Nota inspraak en overleg en staat van wijzigingen bestemmingsplan “Wethouder Schipperstraat”

Afbeelding 5.1: Watersleutel

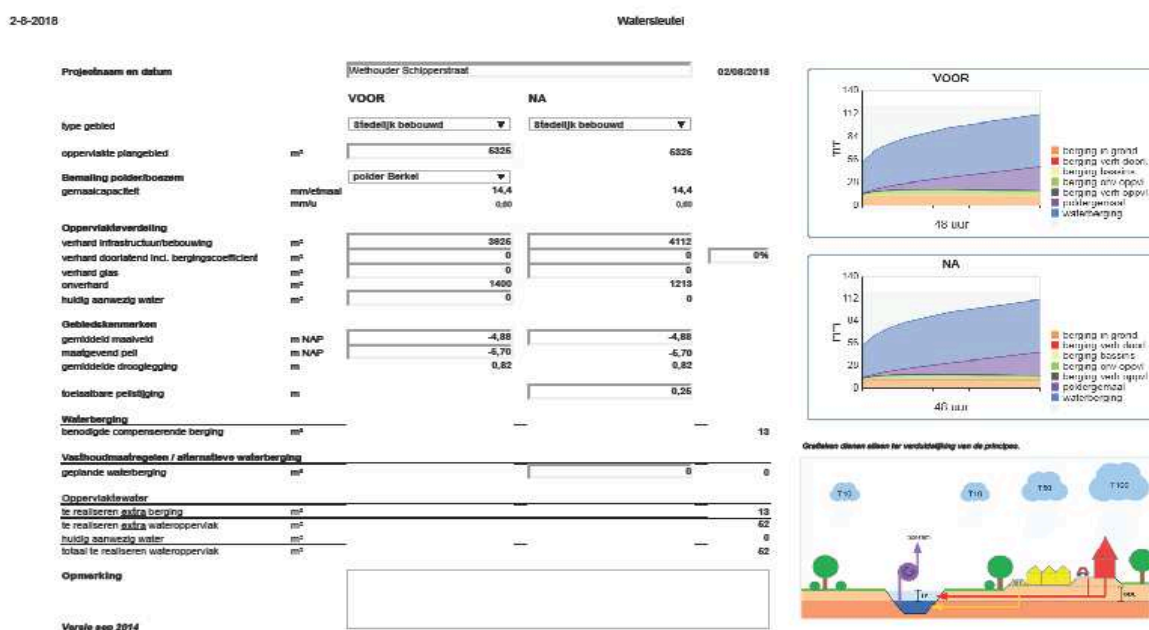
- d. In het plan wordt niet aangegeven, waar en hoe de waterberging van 46 m³ wordt gerealiseerd. Voor Delfland is het wel van belang, dat de berging goed wordt geborgd. Als er oppervlaktewater wordt gerealiseerd, zal dat binnen een bestemming moeten passen. Als er voor alternatieve vormen van waterberging wordt gekozen, dan wordt dat bij voorkeur ook op de verbeelding aangegeven. Daarnaast moet er voor vasthoudmaatregelen of alternatieve berging een beheer- en onderhoudsplan worden opgesteld, zodat de voorziening ook in de toekomst blijft functioneren. Wij verzoeken u in de toelichting (en indien mogelijk ook op de verbeelding) te vermelden, waar en hoe de waterberging wordt gerealiseerd.

- f. Wij verzoeken u in de conclusie de hoeveelheid waterberging van 46 m³ (of 153 m² oppervlaktewater) op te nemen. Ook verzoeken wij u in de conclusie de zin over drempelwaarde te verwijderen (zie ook opmerking b).

Op basis van het plan voor de herontwikkeling d.d. 8 februari 2018 (situatietekening met nr. 1956 -001 van 08-02-2018 van Geesink Weusten architecten) is met de watersleutel een berekening gemaakt voor de omvang van de benodigde berging, deze is bepaald op is 13 m³. Tuinen zijn daarbij in de oude en nieuwe situatie meegerekend als 50% verhard oppervlak, naast uitbreiding van achterpaden en verhardingen in de parkeerhoven. Ook de bergingen zijn meegenomen in het bebouwd oppervlak. De watersleutel is opgenomen in afbeelding 5.1.
